**ПАСПОРТ
ДОСТУПНОСТИ ОБЪЕКТА
СОЦИАЛЬНОЙ ИНФРАСТРУКТУРЫ
НА ДОСТУПНОСТЬ ДЛЯ ИНВАЛИДОВ
И МАЛОМОБИЛЬНЫХ ГРУПП НАСЕЛЕНИЯ**
(Заключение по обследованию объекта социальной инфраструктуры)

Общезаказ № 15
ФГБОУ «Тюменский индустриальный университет»
г. Тюмень, ул. Котовского, д. 54а

ПАСПОРТ ДОСТУПНОСТИ
объекта социальной инфраструктуры (ОСИ)
№ 96-00

АКТ ОБСЛЕДОВАНИЯ № 423
объекта социальной инфраструктуры
К ПАСПОРТУ ДОСТУПНОСТИ ОСИ
№ 96-ОО

фотография №5

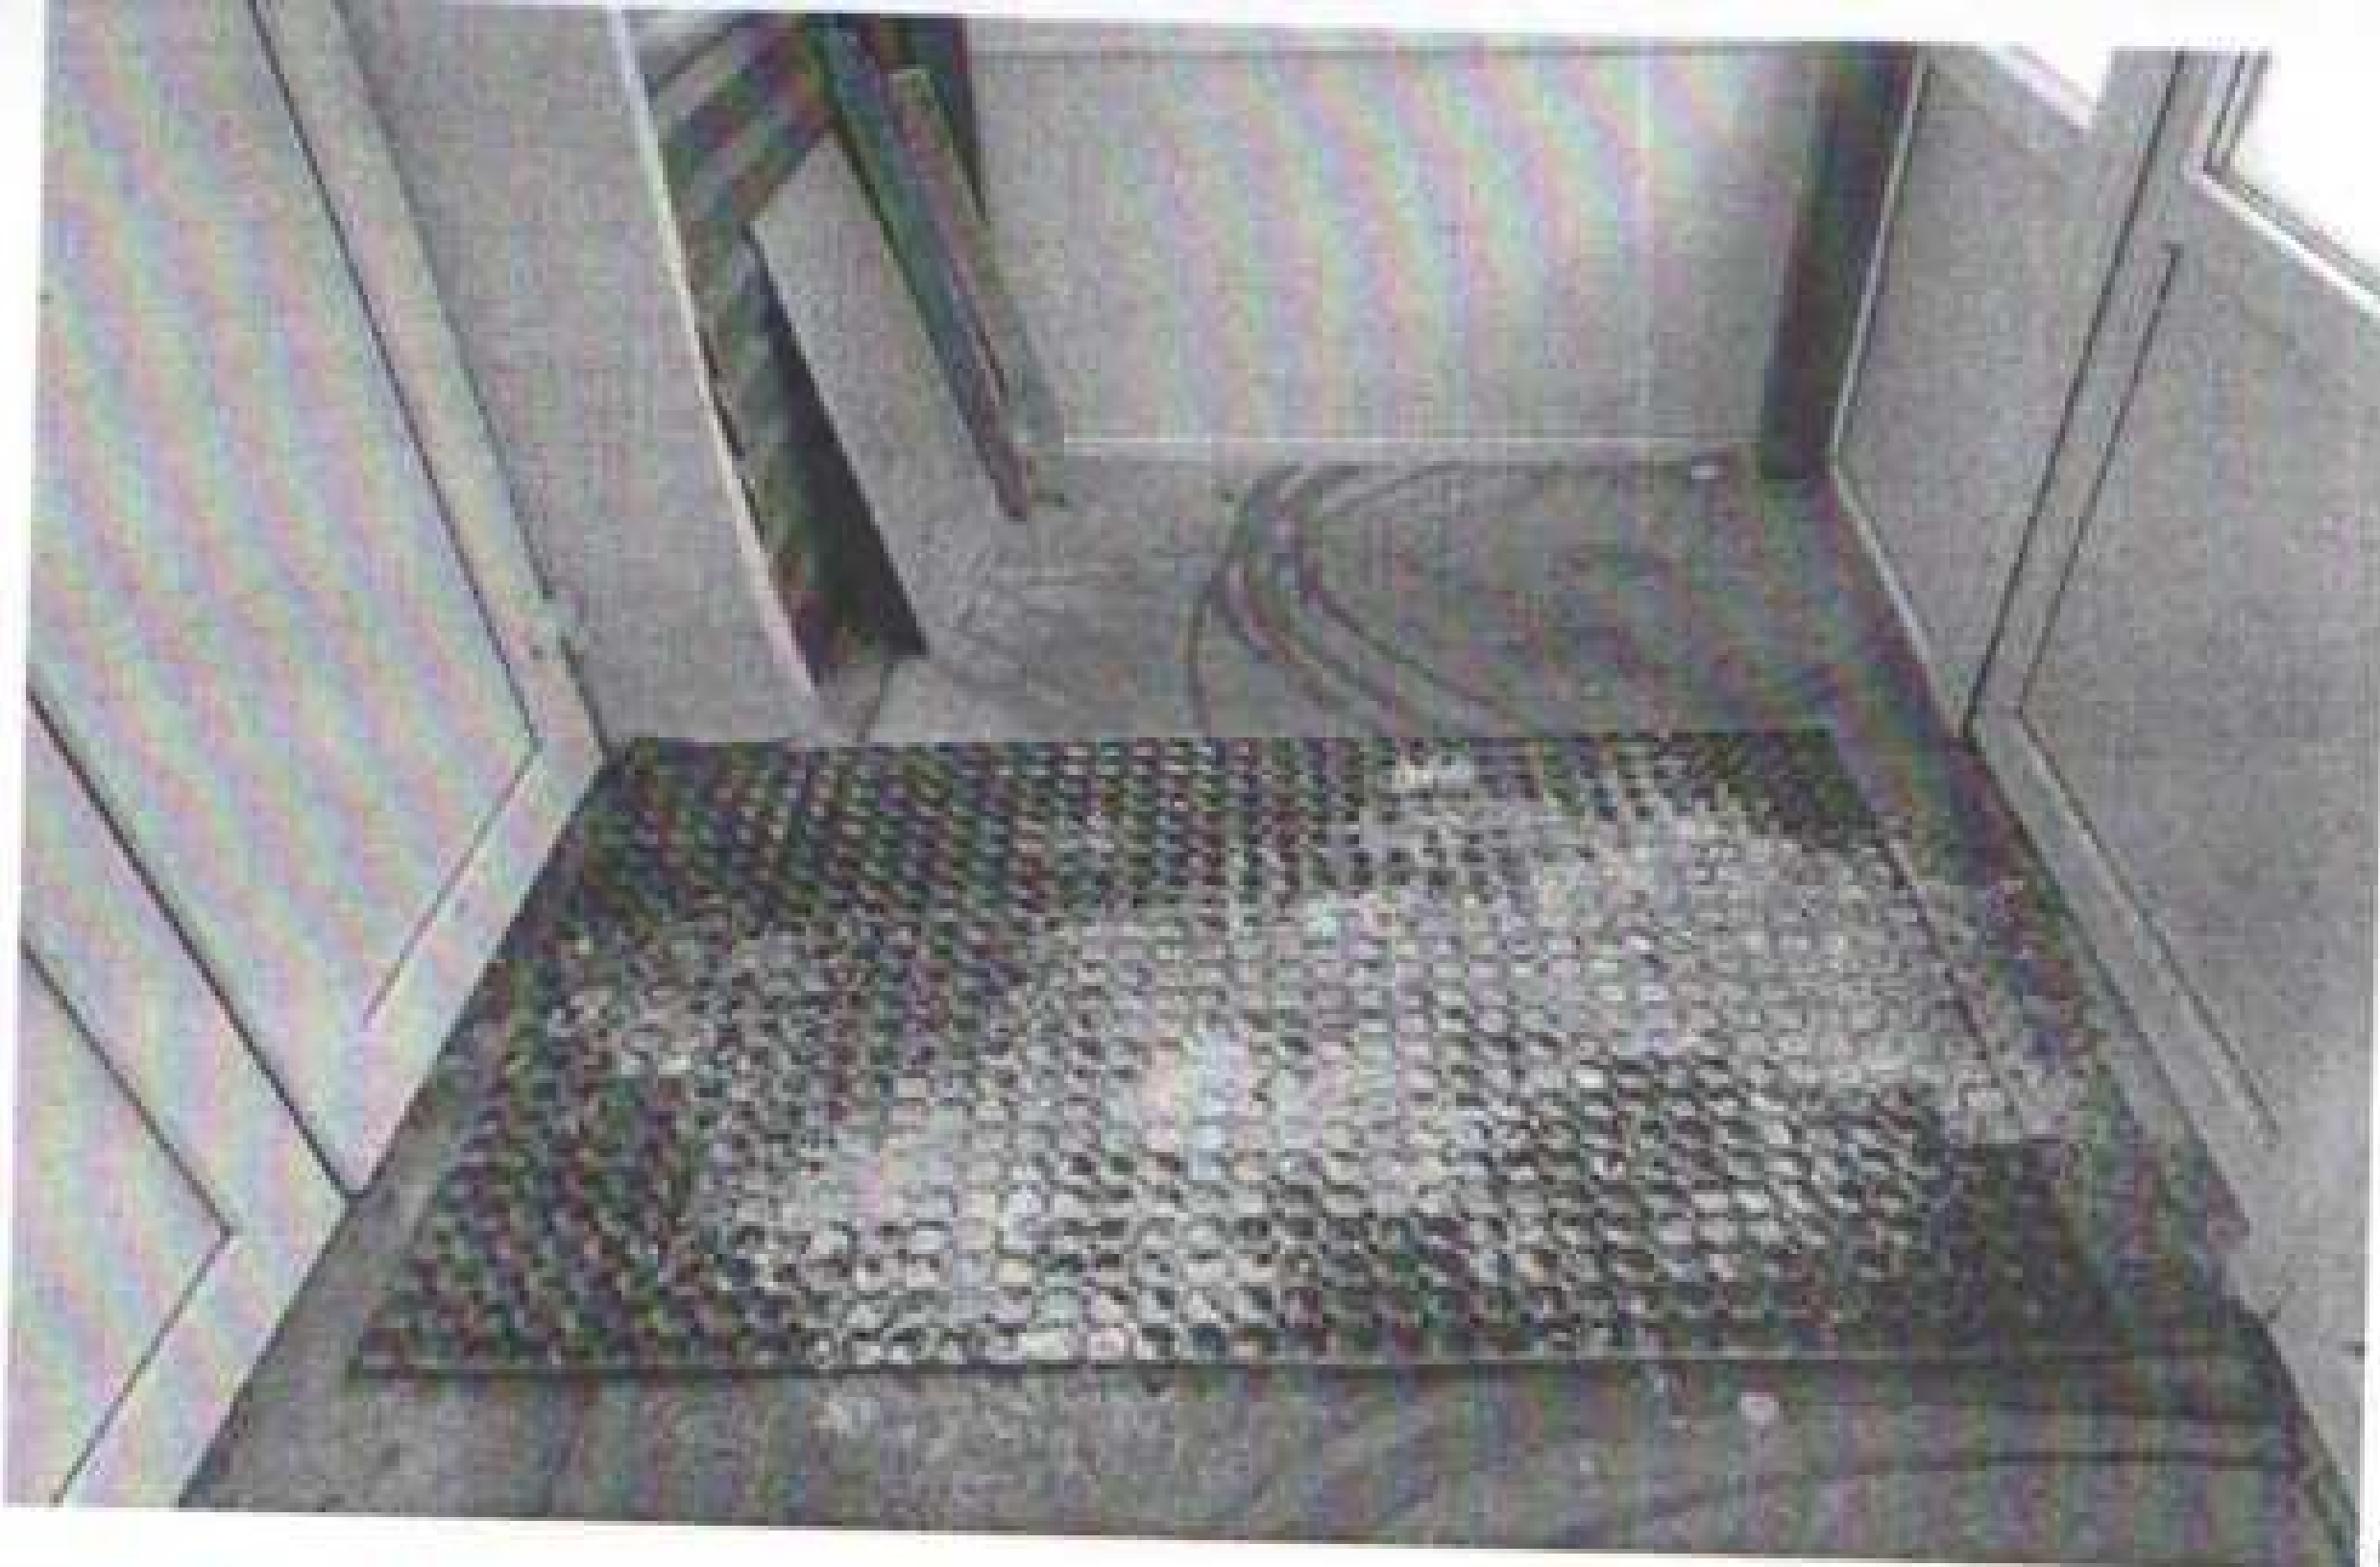
я	
2.3	Входная площадка (перед дверью главного входа №1)	есть	-	5	- на поверхность площадки выведен водоотвод (площадка на уровне поверхности земли), присутствует наледь; -отсутствует пиктограмма «доступность для инвалидов»; - отсутствует информационная табличка с наименованием учреждения дублированная шрифтом Брайля; -отсутствует электронное информационное табло (бегущая строка).	К, О, С, Г,У	-обеспечить водоотведение в обход площадки (с торца площадки установить лоток с боковой частью заменяющей бордюр; - установить информационную табличку с наименованием учреждения дублированную шрифтом Брайля; - установить пиктограмму доступности объекта; -установить электронное информационное табло.	Текущий ремонт, индивидуальное решение с ТСР

вход 2 фотография №14

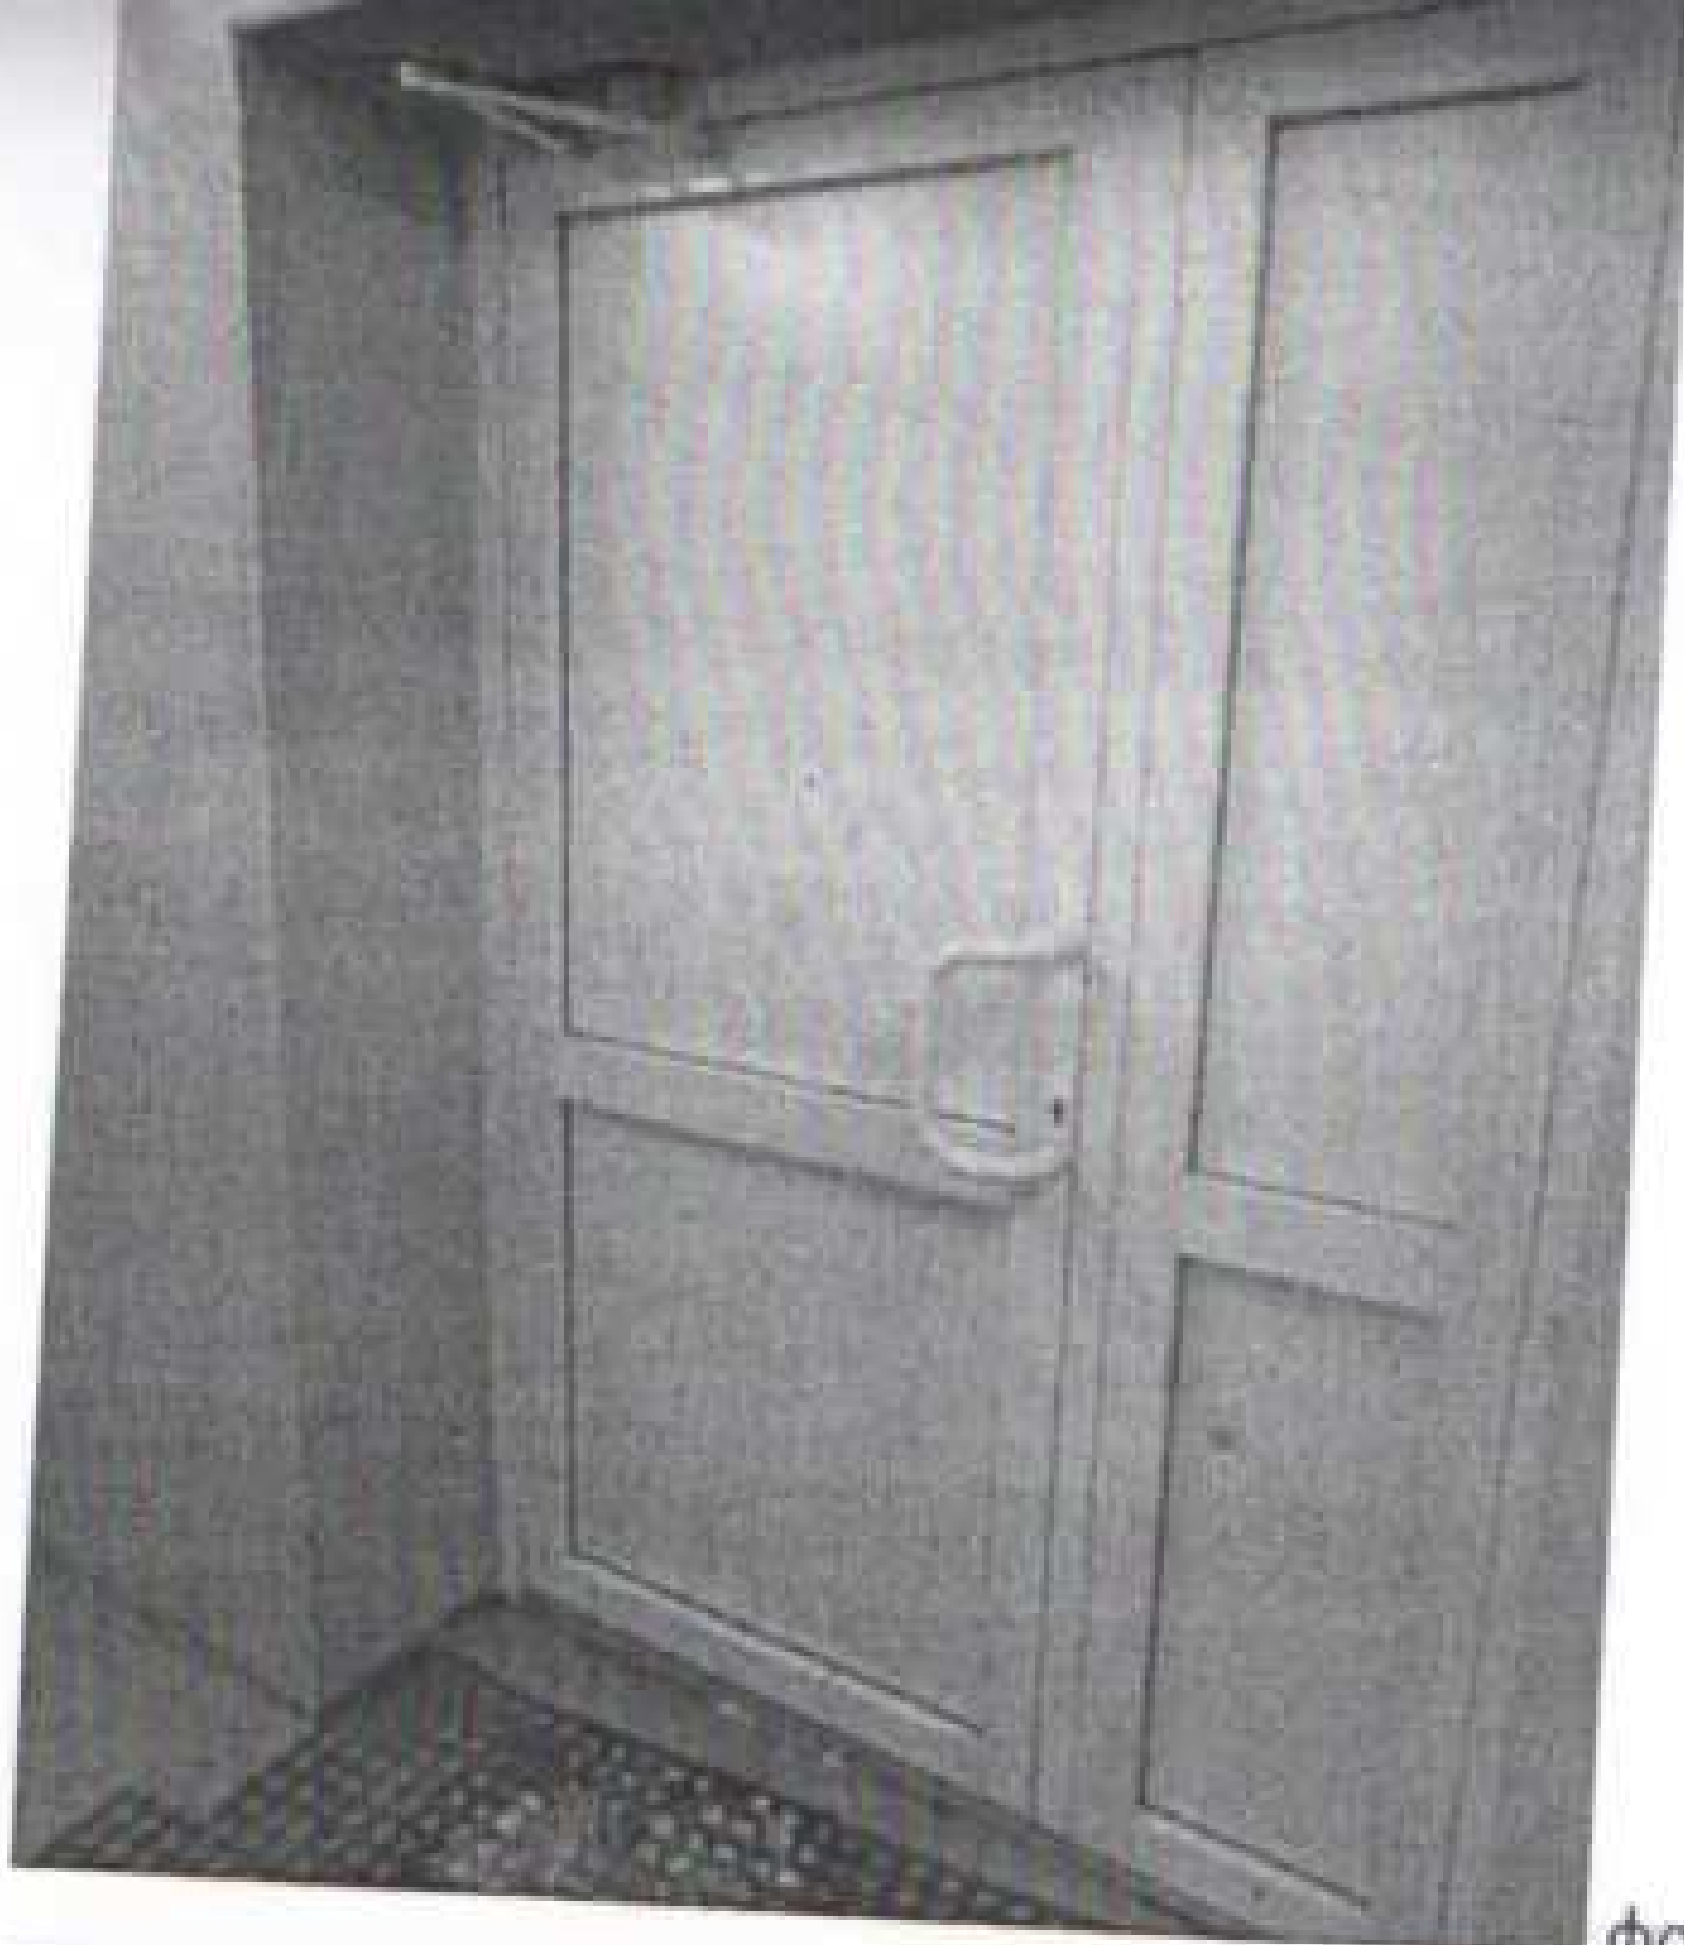
2.1	Лестница (наружная, дополнительный вход №2)	есть	-	14	-отсутствует наземный тактильно-контрастный указатель; - краевые ступени лестницы не выделены контрастным цветом; - отсутствует противоскользящее покрытие на проступи ступени; -отсутствуют опорные поручни; - отсутствует дополнительный, разделительный поручень при ширине лестницы 4,0 м и более; -отсутствует кнопка вызова помощи.	К,О,С	-обустроить наземный тактильно-контрастный указатель, выполняющий функцию предупреждения, за 0,3м до ступени, глубиной 0,5-0,6м. -выделить проступь краевых ступеней контрастным цветом за 0,03-0,04м от края проступи шириной 0,08-0,1м; - предусмотреть противоскользящее покрытие по всей площади проступи ступени; -установить опорные поручни и дополнительный, разделительный поручень в соответствии с требованиями ГОСТ Р 51261-2017 и СП 59.13330.2016. -около лестницы установить кнопку вызова помощи с пиктограммой.	Текущий ремонт, индивидуальное решение с ТСП
